# Fachtechnische Bewertung des Brandschutzes in der Machbarkeitsstudie der Deutschen Bahn zum Fernbahntunnel Frankfurt a.M.

**Herausgeber:** Bündnis Verkehrswende Frankfurt

April 2023

Die Grafik aus der DB-Studie, Anlage 5 Querschnitte: „Regelquerschnitt 1-gleisiger Tunnel, Geschlossene Bauweise“ (Datei "05\_01\_RQ\_1-gleisiger\_Tunnel\_geschlossene\_BW.pdf"- um Maße und Schattierungen ergänzt).

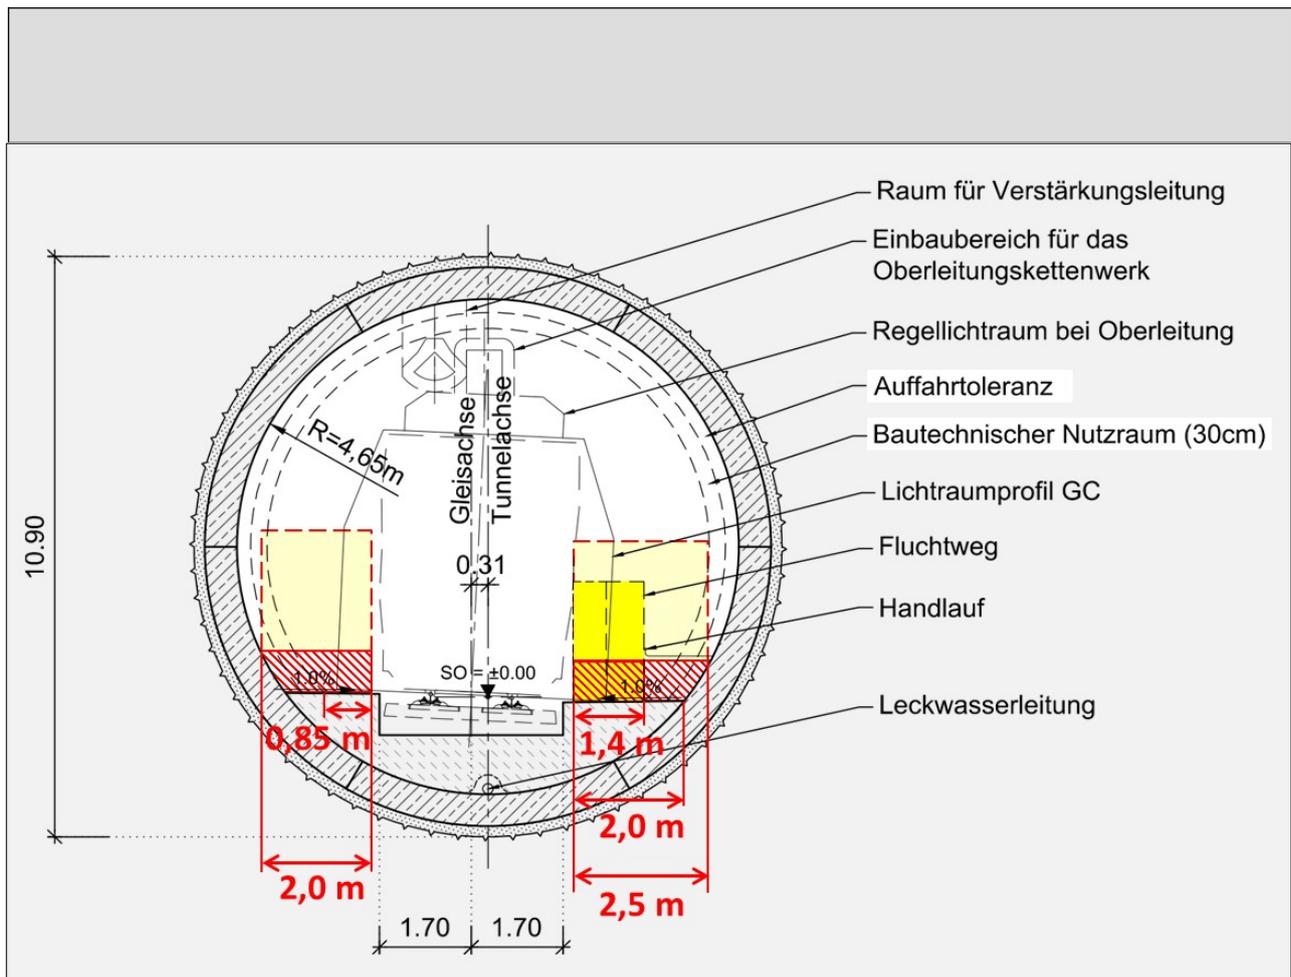
Wesentlichen Anteil daran haben neben der hohen Passagierzahl in den Regionalzügen die **nur 1,4 m breiten Rettungswege**. Sie könnten rund 2 m Breite aufweisen, wenn nicht eine große "Auffahrttoleranz" und ein großer "Bautechnischer Nutzraum" von je 0,3 m vorgehalten würden.

Die nachfolgende Planzeichnung aus der DB-Studie wurde für die Wiedergabe hier mit Vermaßungen und Schattierungen versehen. Sie zeigt gelb hinterlegt den schmalen Rettungsweg. Es ist nicht zu verantworten, dass in den ohnehin engen Doppelröhrentunneln auch noch der Rettungsweg durch unnötig große Toleranzen, Einbauten und teils sogar durch den Handlauf künstlich verengt werden. Hier ließe sich mit geringen Mitteln viel für die Sicherheit im Evakuierungsfall gewinnen. Die Auffahrttoleranz erscheint ungewöhnlich groß und sollte verringert werden können. Die Installationen der Löschwasserhydranten und Notrufsäulen nutzen idealerweise die Ausbauchung der Tunnelröhre. So könnte eine hindernisfreie Rettungswegbreite von 2 m nutzbar gemacht werden.

Achtung! Möglicherweise sind die Tunnel laut DB-Studie noch deutlich enger geplant, Dort wird auf Seite 46 ein Radius von nur 4,4 m und ein freier Querschnitt von nur 52,7 m<sup>2</sup> angegeben.
